## Compatibilité des compteurs d'énergie Finder

À la demande de Velbus et du marché belge, Finder a apporté des modifications au compteur d'énergie bidirectionnel 7M.38.8.400.0112 (FIN7M.38.8.400.0112). Ces modifications permettent d'utiliser simultanément le port S01 et le port S02 pour communiquer la consommation et l'injection via des impulsions au système de gestion d'énergie Velbus.

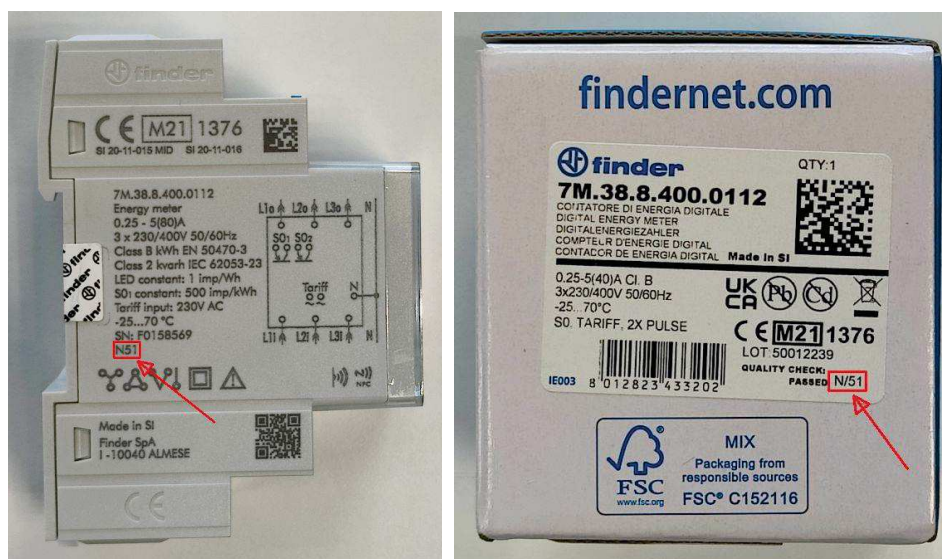
Pour vous assurer que vous disposez d'un compteur d'énergie Finder 7M.38.8.400.0112 qui a reçu le réglage nécessaire, vous devez vérifier le numéro de production. Vous pouvez le trouver sur le côté gauche du module ou sur l'autocollant de l'emballage.

Le numéro de production commence toujours par une lettre pour l'année et 2 chiffres pour la semaine de production. Dans l'exemple ci-dessus, il s'agit de N51 (année 2020, semaine 51). Seuls les compteurs d'énergie avec un numéro de production P19 (année 2022, semaine 19) ou supérieur (P21, P29, Q3, ...) contiennent les réglages nécessaires pour une lecture via le port S02.

Par exemple, les anciens modules du 7M.38.8.400.0112 ont un numéro de production N49, N51, O20, ... Si vous trouvez un tel module dans votre set d'énergie Velbus (VMBEMS1W, VMBECS1B ou VMBECS1), ou si vous avez acheté le module via Velleman, veuillez demander, nous vous le signalerons via notre système de tickets [help.velbus.eu](https://help.velbus.eu). Nous organiserons alors un remplacement gratuit du module pour vous.
